**Referitor la cererea de aviz de amplasament, înregistrată cu nr. 60101937795 / 13.03.2019, pentru obiectivul AMPLASARE PANOU PUBLICITAR IN SISTEM PROVIZORIU SI DEMONTABIL de la adresa judet CLUJ, oras CLUJ-NAPOCA, str. OBSERVATORULUI, nr. FN.**

**AVIZ DE AMPLASAMENT FAVORABIL Nr. 60101937795 / 19.03.2019**

Urmare a solicitării dumneavoastră, privind emiterea avizului de amplasament pentru lucrarea înregistrată cu nr. 211528072/12.03.2019 denumire lucrare Elaborare proiect pentru autorizarea lucrărilor de amplasare panou publicitar in sistem provizoriu si demontabil, din localitatea Cluj Napoca, strada Corneliu Coposu, nr. FN, judet Cluj, în urma analizării documentației depuse vă comunicăm **avizul favorabil**,  
**CU ÎNDEPLINIREA OBLIGATORIE, DE CĂTRE BENEFICIAR, A CONDIȚIILOR DE MAI- JOS:**

**ELABORARE PROIECT PENTRU AUTORIZAREA EXECUTARII LUCRARILOR DE  
AMPLASARE PANOU PUBLICITAR IN SISTEM PROVIZORIU SI DEMONTABIL**

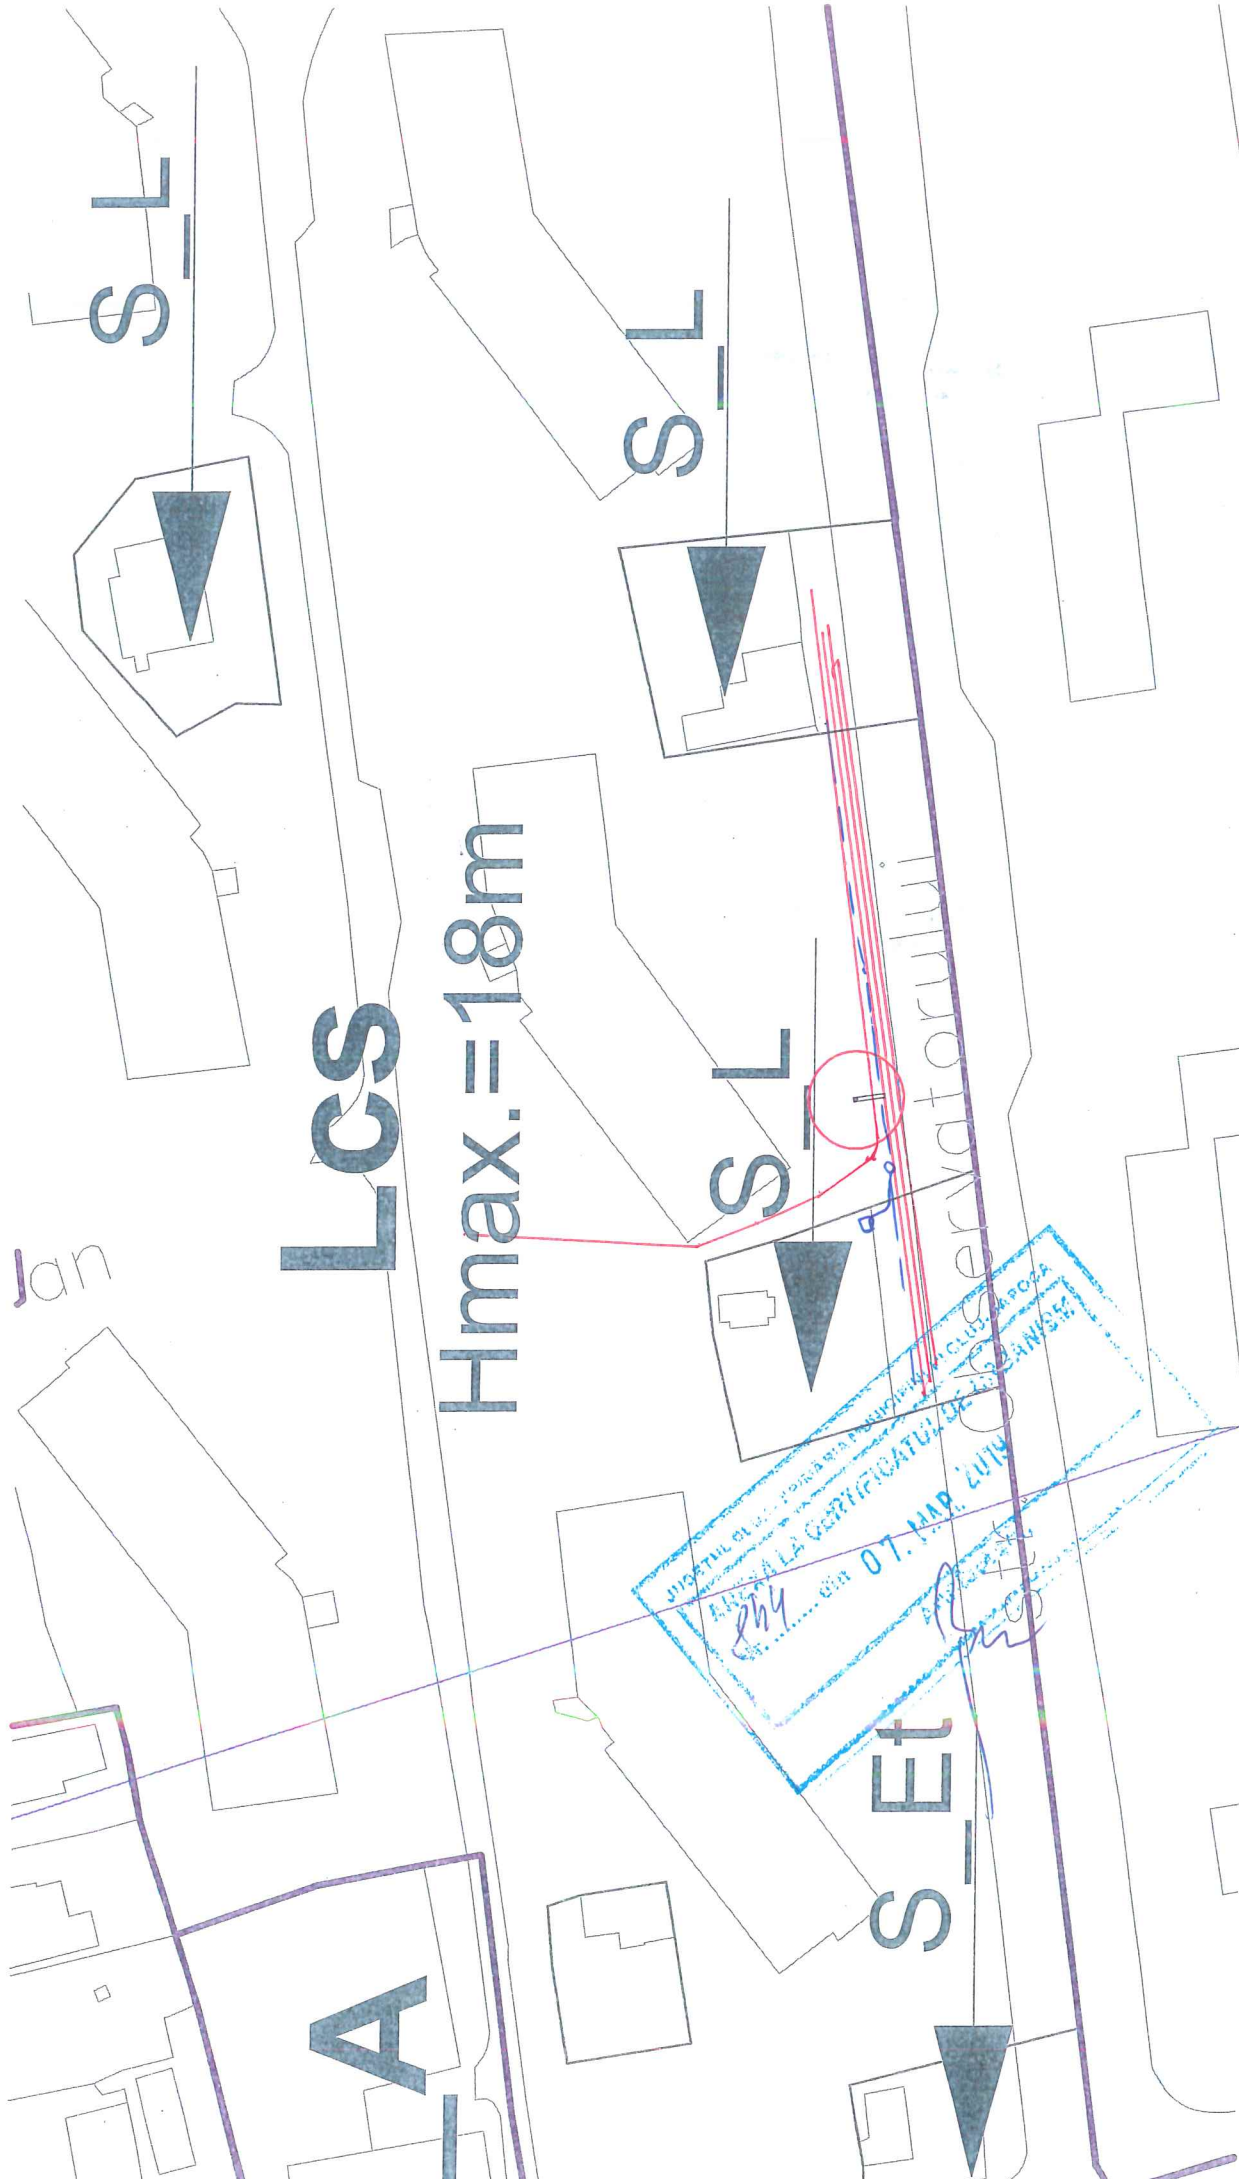
**Va atenționam de existența traseelor L.E.S. conform planului de situație anexat.**

**Intre fundatia panoului propus si cea mai apropiata L.E.S. se va respecta distanta minima de 0.6 m, in plan orizontal ( se vor efectua sondaje manuale in acest sens).**

**Va fi asigurat accesul fara conditii la L.E.S. in caz de defectiuni ,interventii, etc. Se vor respecta distantele minime fata de L.E.A. 0,4 KV, conform P.E. 106/2003; in caz**

**contrar se impune reglementarea (dupa caz, devierea) L.E.A. 0,4 KV, cu o firma atestata A.N.R.E. pe cheltuiala solicitantului, pe baza de proiect avizat de S.D.E.E. Cluj, in vederea respectarii acestor distante. Nu se vor afecta instalatiile electrice ale SDEE Cluj; orice**

**eventuala modificare adusa acestora se va realiza cu o firma atestata A.N.R.E., pe cheltuiala solicitantului, pe baza de proiect avizat de SDEE Cluj. Inainte de inceperea lucrărilor se va solicita predarea - primirea amplasamentului (fax 0264 205274)**

Prezentul plan de situație însoțește avizul nr. **21831013**, din data de **13.03.2019**

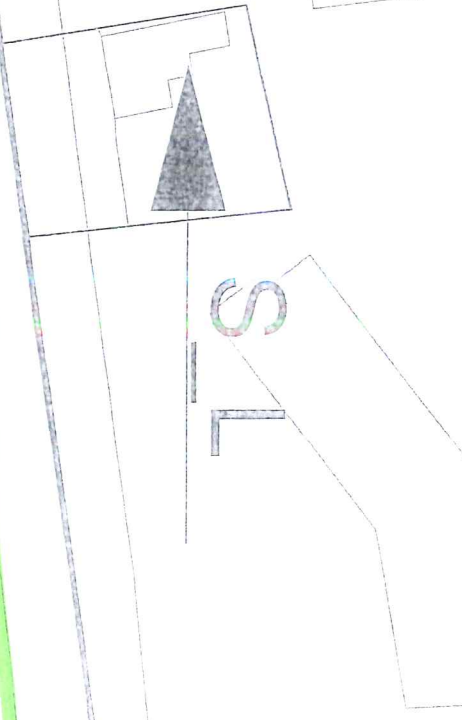
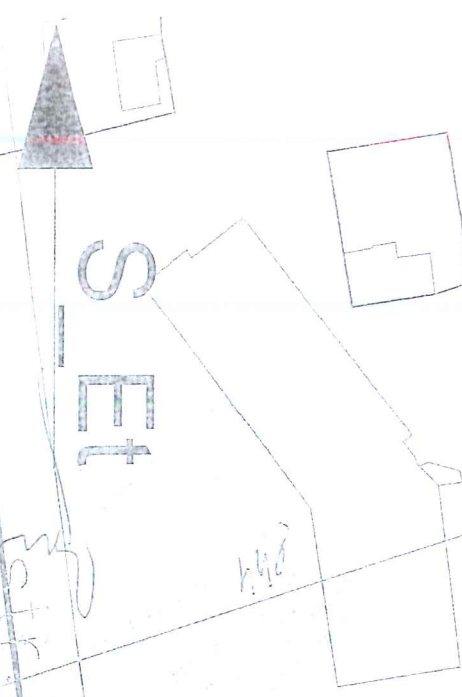
1. Se va respecta distanța de 0,6 metri între conducta de gaze naturale existentă și fundația stalpului proiectat. În cazul afectării conductelor și bransamentelor de gaze naturale existente se va solicita operatorului sistemului de distribuție aviz de relocare conductă, bransamente toate costurile fiind suportate de către beneficiar.

**Adâncimea de pozare a rețelelor subterane trasate este cuprinsă între 0,6-0,9 m.**
